S STELS

Модернизация снегохода
STELS ВИТЯЗЬ SA800 в
зимнем сезоне 2021-2022гг.

Движитель гусеничный

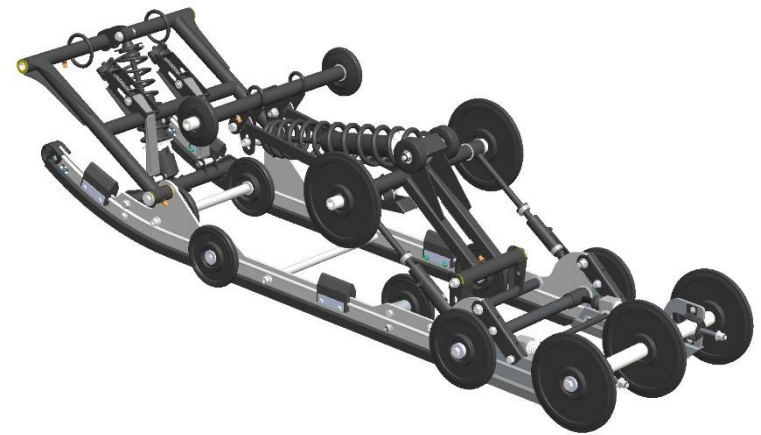
1. Проскакивание гусеницы на ведущем валу при резком старте с места на твердом покрытии и в сыром снегу
1. Изменена кинематика работы задней подвески за счет изменения точек крепления
2. Изменена кинематика работы заднего натяжного устройства исключая ослабление натяжки гусеницы при большой нагрузке
3. Изменена форма внутренней поверхности гусеницы для более качественного зацепления приводного вала
4. Переход на усовершенствованную гусеницу с грунтозацепом 30мм

Рама

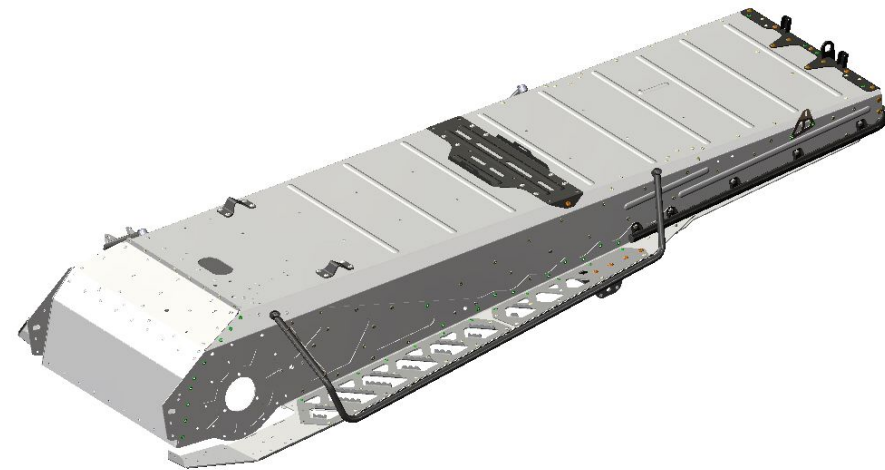
1. Усовершенствованный и более технологичный тоннель с усиленной кормовой частью для обеспечения дополнительной жесткости и снижения веса на 2 кг.
2. Изменена конструкция кронштейна АКБ для повышения жесткости и исключения прогиба тоннеля.
3. Введена страховочная проушина для крепления саней
4. Установлен новый съемный задний бампер

Трансмиссия

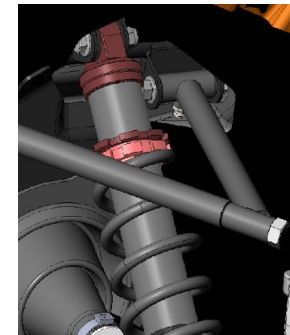
1. Низкая стойкость ремня вариатора
2. Недостаточная динамика
3. Попадание снега на ремень вариатора
4. Откручивание болта крепления ступицы тормозного диска

1. Изменены настройки вариатора для снижения вероятности пробуксовки ремня при работе в тяжелых условиях (мокрый снег)
3. Введены защитные накладки для исключения попадания снега на ремень вариатора
4. Ведена стопорная шайба на болте крепления ступицы тормозного диска

Трансмиссия

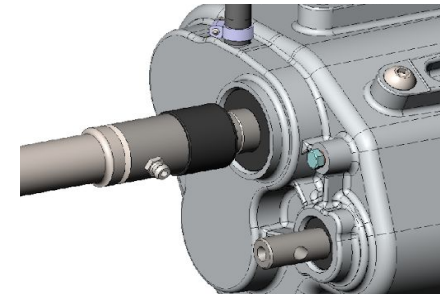
1. Разбрызгивание смазки в подкапотном пространстве с промежуточного вала КПП.
 2. Сложное переключение рычага КПП
-
1. Введена маслудерживающая втулка на промежуточный вал для исключения разбрызгивания смазки с промежуточного вала в подкапотном пространстве.
 2. Переключение КПП без нажатия на рычаг в следующих случаях: а) с нейтрали на повышенную передачу; б) с повышенной передачи на нейтраль; в) с пониженной передачи на повышенную передачу; г) с задней передачи на нейтраль.

Эргономика

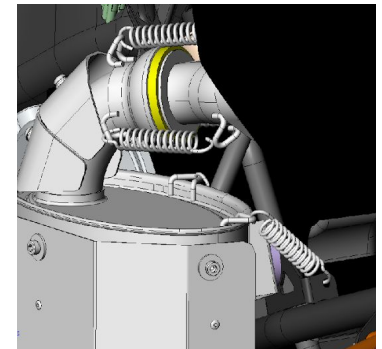
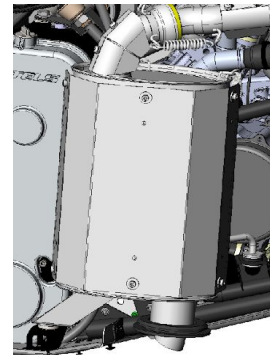
1. Рукоятки пассажира мешают переносу ноги водителя. Отсутствует подогрев рукояток.
2. Неудобный доступ к замку сидения. Плохая фиксация сидения

1. Изменены конструкция и расположение рукояток пассажира. Введена ветрозащита на рукоятки пассажира и предусмотрена опциональная установка нагревателей.
2. Изменена конструкция сиденья, основания сидения, спинки пассажира, багажника для обеспечения удобного доступа к замку сидения и лучшей фиксации сидения.
